改善箇所説明図

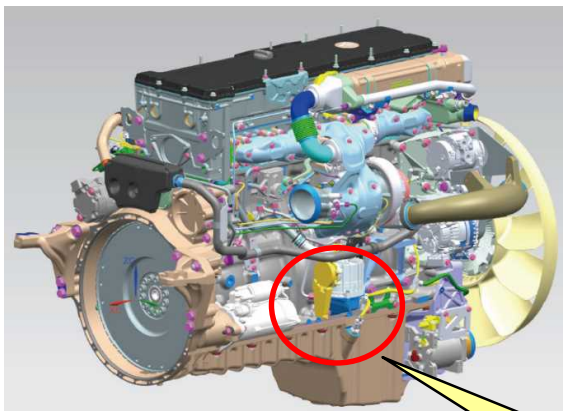
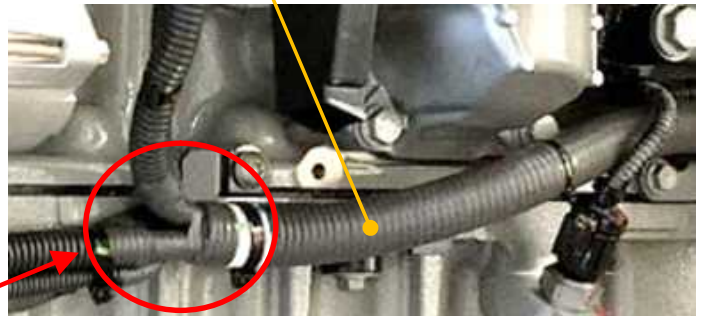
基準不適合発生箇所

6R20 型エンジンを搭載した大型トラックにおいて、エンジンハーネスの組付けが不適切なため、当該ハーネスとハーネス固定用のブラケットが強く接触した状態のものがある。そのため、エンジン振動によって当該ハーネスのブラケット接触部が摩耗して損傷すると、突然のエンジン停止やエンジン再始動不能に至り、最悪の場合、当該部がショートした際のアークによって火災に至るおそれがある。

全車両、エンジンハーネスの分岐部を点検し、損傷が認められない場合は当該ハーネスとハーネス固定用ブラケットの間に干渉防止用のゴム板を追加し、損傷が認められた場合は当該ハーネスを対策品に交換する。

注： はゴム板を追加または対策品に交換する部品を示す。

識別：作業完了車には、エンジンハーネス分岐部の車両後方側ハーネスに白色ペイントを塗布する。
